**AVIS RELATIF À LA PROTECTION
CONTRE LES EVENTUELS EFFETS NOCIFS ET NUISANCES
PROVOQUÉS PAR LES RAYONNEMENTS NON IONISANTS
GÉNÉRÉS PAR DES ANTENNES ÉMETTRICES STATIONNAIRES**

Commune : CHARLEROI - Exploitant : PROXIMUS

Référence exploitant : 71CLR_00

Rapport n° 3291 / 2023

Figure 1 : Vue en plan des lieux de séjour et des points de contrôle

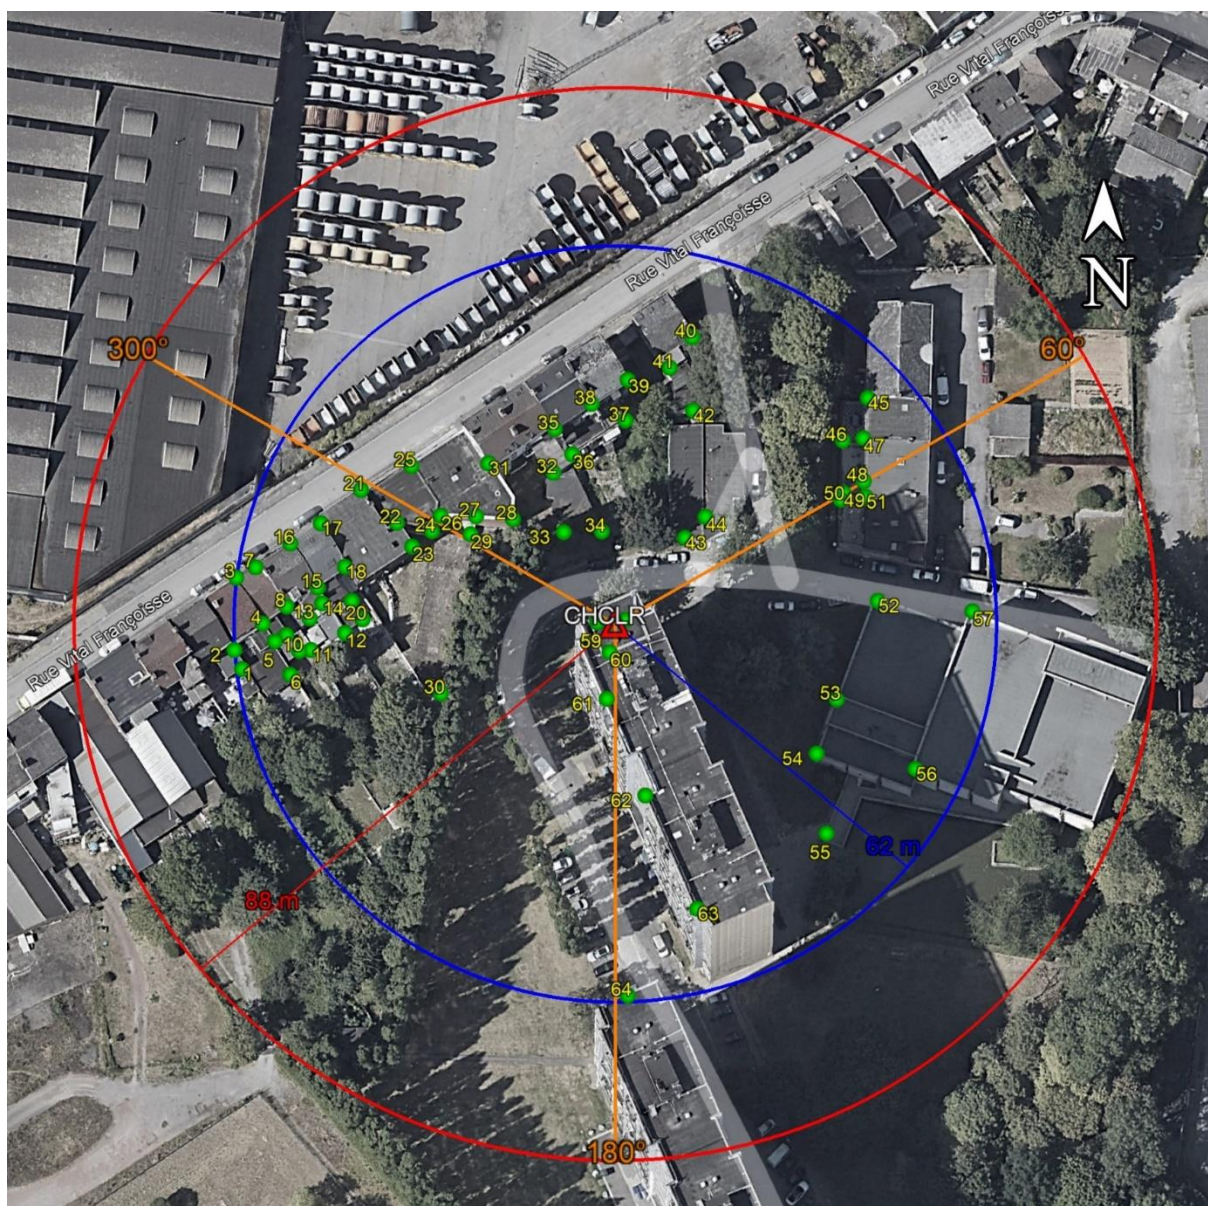
Les fréquences d'émission, la puissance rayonnée par chacune des antennes et leur gain permettent de déterminer le rayon de la zone à analyser. Tout dépassement de la limite par installation est exclu en dehors de cette zone. Le tableau 2 reprend les 35 LS² pour lesquels l'indice d'exposition est le plus élevé. Les différentes colonnes indiquent :

- le numéro du point de contrôle repris sur un des plans de la figure 1;
- le numéro du LS dans lequel se trouve le point de contrôle de la 1^{ère} colonne ;
- l'atténuation d'obstacle prise en compte pour le calcul de l'indice d'exposition dans le LS ;
- le résultat du calcul de l'indice d'exposition.

En ce qui concerne les antennes de l'installation mentionnées dans le tableau 1, la distance maximale à laquelle la limite pourrait être atteinte, à l'extérieur, est égale à 84,6 m. S'il n'y a pas de LS à une distance inférieure, les antennes respectent forcément la limite d'immission.

Dans le cas des LS situés à l'intérieur des bâtiments, une atténuation d'obstacle est prise en compte et il en résulte que la distance maximale à laquelle la limite pourrait être atteinte se réduit à 59,9 m.

Figure 2 : Vue en plan des installations d'antennes dans un rayon de 300 mètres autour de l'installation faisant l'objet de la demande d'avis

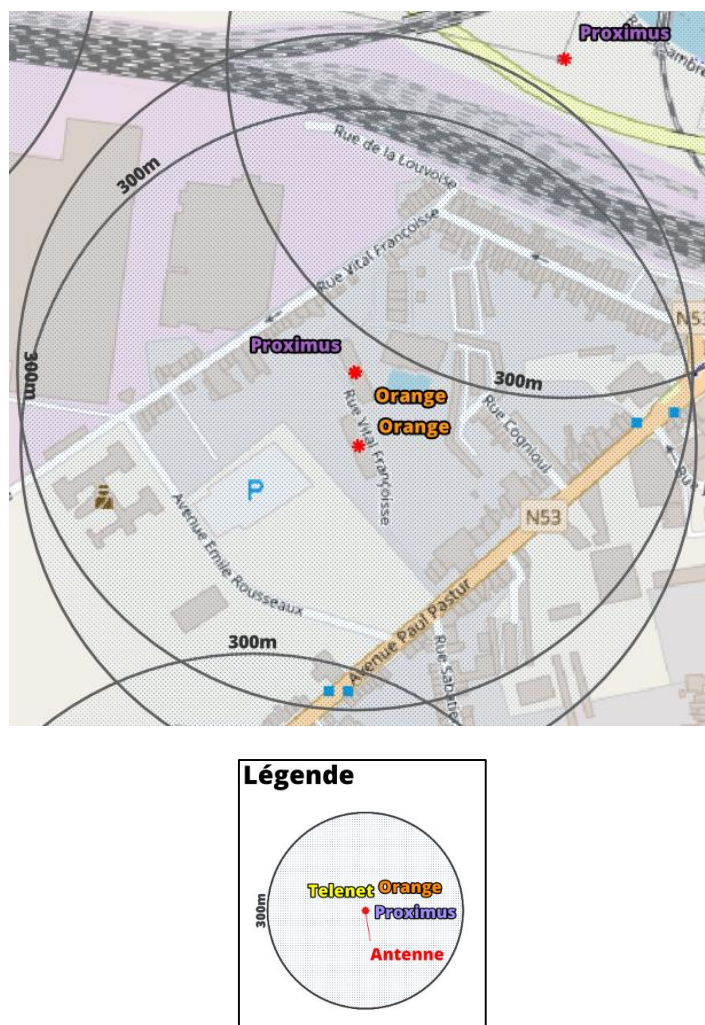
Le plan en projection verticale de la figure 2 indique la localisation des antennes actives éventuelles visées par le décret et situées dans un rayon de 300 mètres autour de l'installation référencée dans le paragraphe 2. Les données de localisation de ces antennes et les avis correspondant sont accessibles via le cadastre en ligne des antennes émettrices stationnaires⁶.

Compte tenu du nombre d'installations localisées dans la figure 2, il apparaît que l'intensité du rayonnement électromagnétique généré, dans les lieux de séjour situés à proximité de l'installation référencée dans le paragraphe 2, par l'ensemble des antennes émettrices stationnaires de l'ensemble des exploitants du même site d'antennes émettrices stationnaires respecte la limite fixée à l'article 4, § 2 du décret.
